**Avis de la Mission Régionale d'Autorité environnementale
Nouvelle-Aquitaine sur
le projet de centrale photovoltaïque au sol au lieu dit « les
caisses » à Payroux (86)**

n°MRAe 2023APNA84

dossier P-2023-14056

Figure 50 : Plan d'implantation final retenu pour le projet de Payroux (Source : PHOTOSOL)

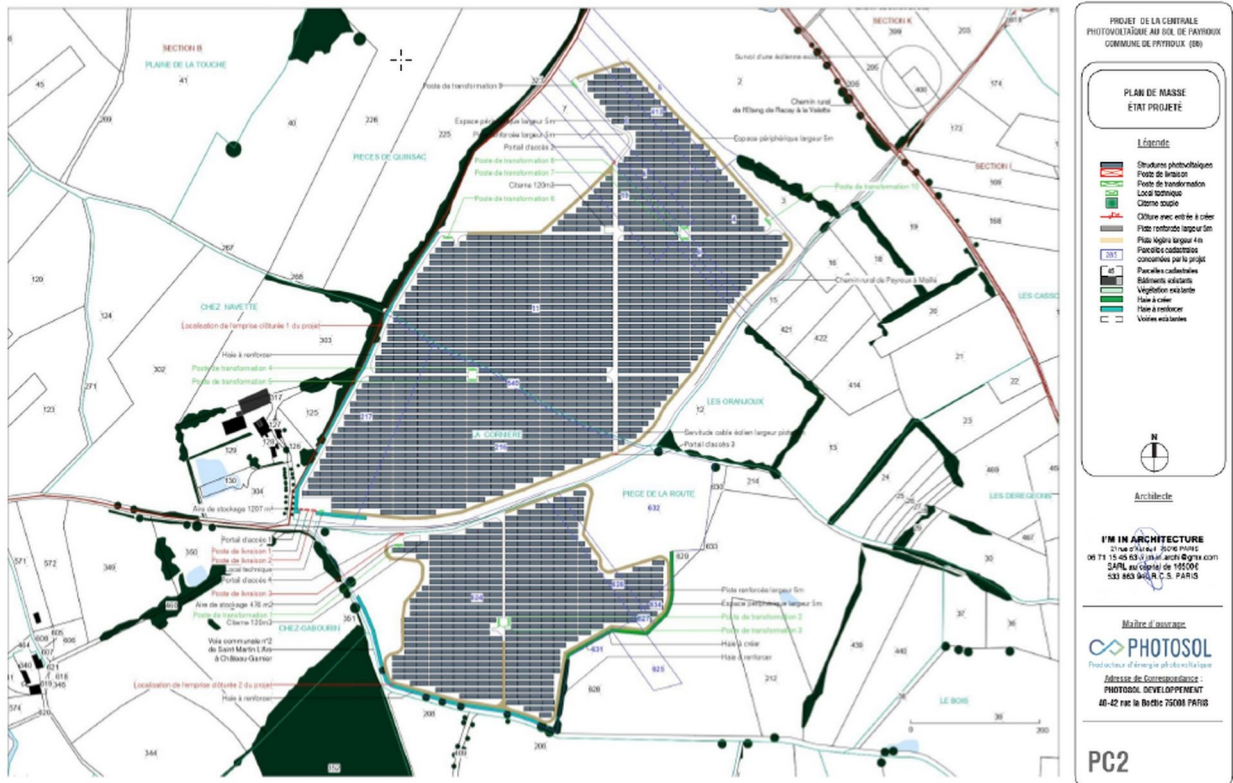
La MRAe note l'évolution du projet entre la variante 3 proposée dans l'étude d'étude d'impact de 2022 (qui impactait notamment 8 500 m² de zones humides) et la variante 4 retenue dans l'étude d'impact en date de mars 2023.

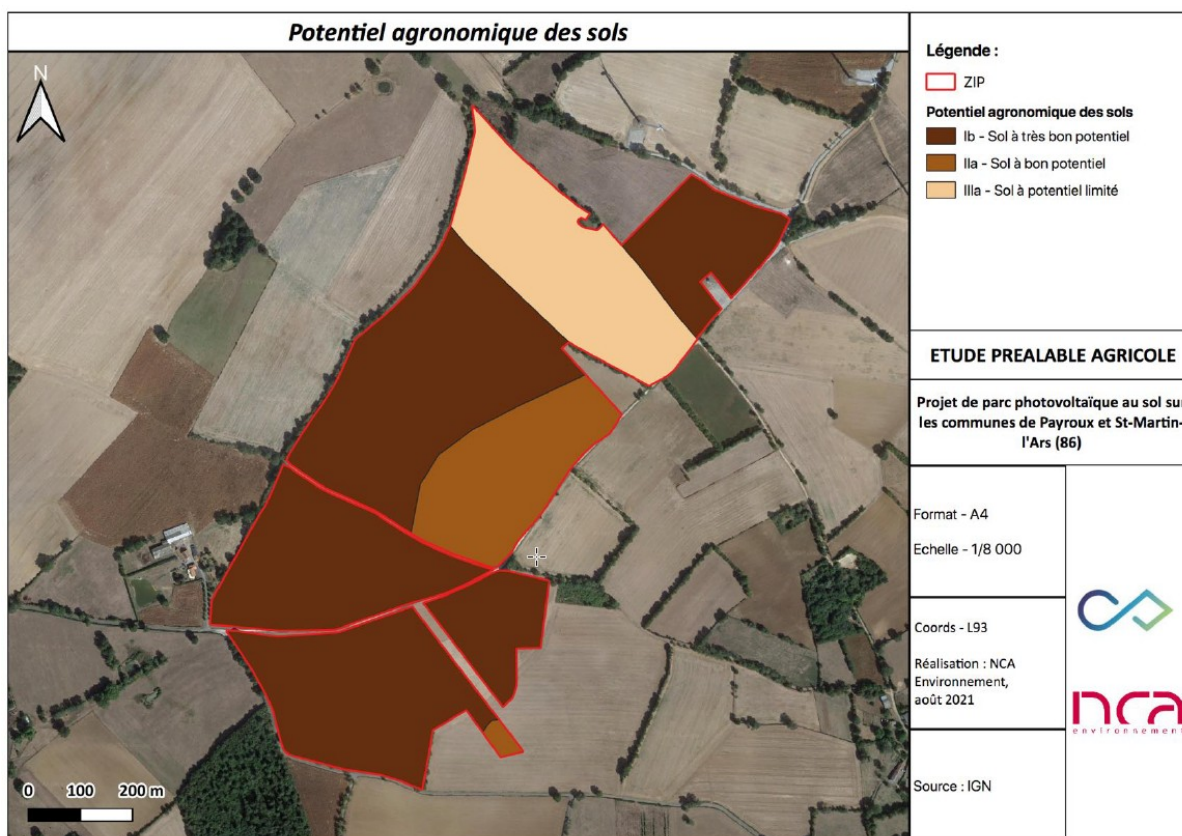
Le site est favorable à l'accueil de plusieurs espèces animales et notamment les oiseaux avec 52 espèces contactées. Les inventaires ont permis d'identifier la présence de plusieurs espèces protégées⁶ parmi les amphibiens (Crapaud épineux, Triton palmé notamment), les chiroptères (Pipistrelle de Kuhl, Pipistrelle commune) et l'avifaune (Milan noir, Linotte mélodieuse, Œdicnème criard, Pie grièche). Le site est notamment identifié comme favorable à la nidification de l'Alouette Lulu et de l'Œdicnème criard.

Les haies qui bordent la zone de projet accueillent un certain nombre de ces espèces patrimoniales.
